**LLAMADO
PÚBLICO A OFERTAS
Nº 06/2026** | **FIDEICOMISO INTEGRACIÓN SOCIAL Y URBANA (FISU)**

COMUNICADO Nº07

07/10/2026

Pregunta 37)

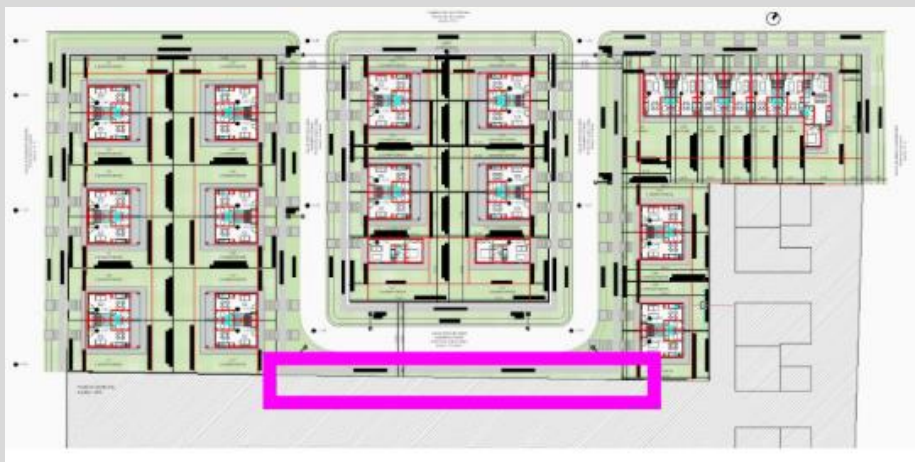
¿Es necesario considerar algún tipo de cerco entre los padrones vecinos y el área pública a generarse? Se marca el sector referido con el rectángulo.

Se mantiene el cerco existente del vecino.
